Sagsnr.
2008-83963

**Vedr.: "Sundevedsgade-karreen" forslag til lokalplan,
kommuneplantillæg og byfornyelsesbeslutning (2008-62529).**

Forslag til lokalplan "Sundevedsgade-karreen" med kommuneplantillæg.

Sundevedsgade-karreen – hørings svar fra Vesterbro Lokaludvalg

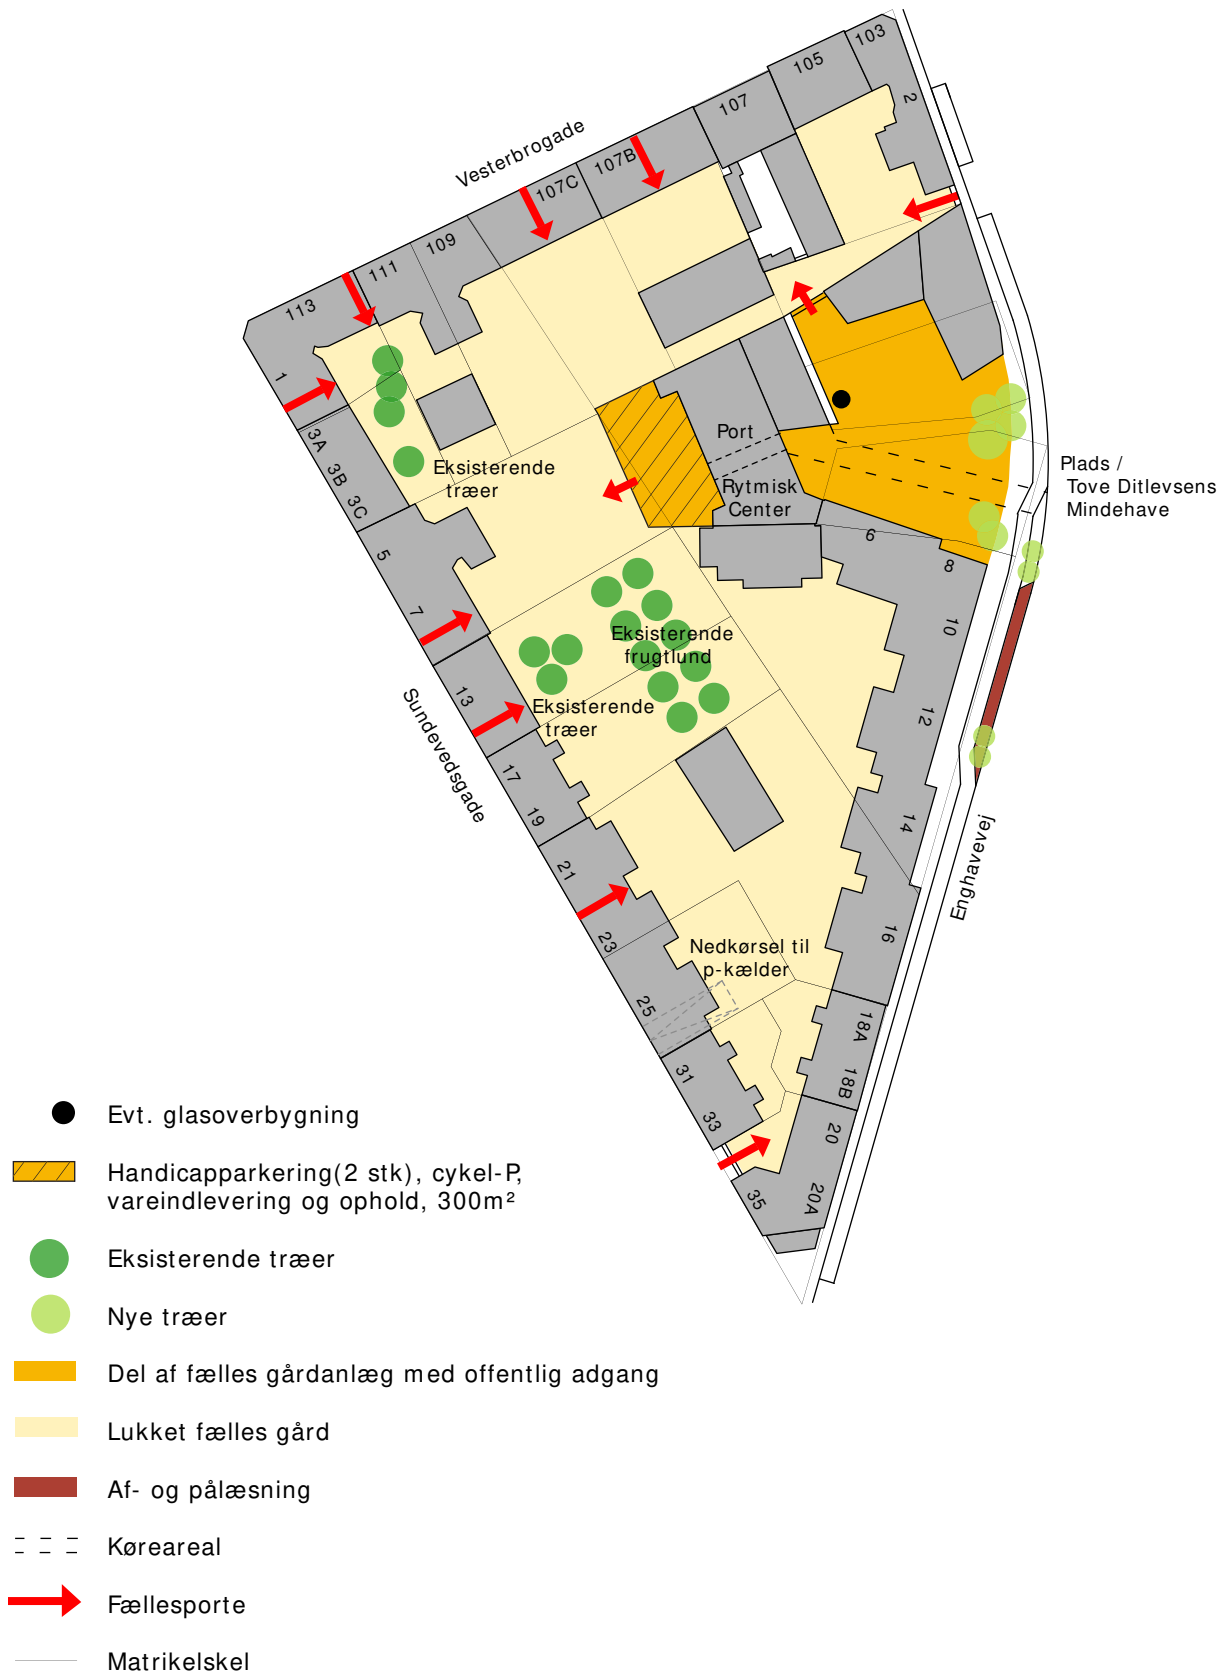
Endvidere vedlægges som bilag 2 side 13 til lokalplanforslaget, hvor skyggediagrammet er rettet, så forholdene den 21. juni kl. 9 nu er korrekt illustreret.
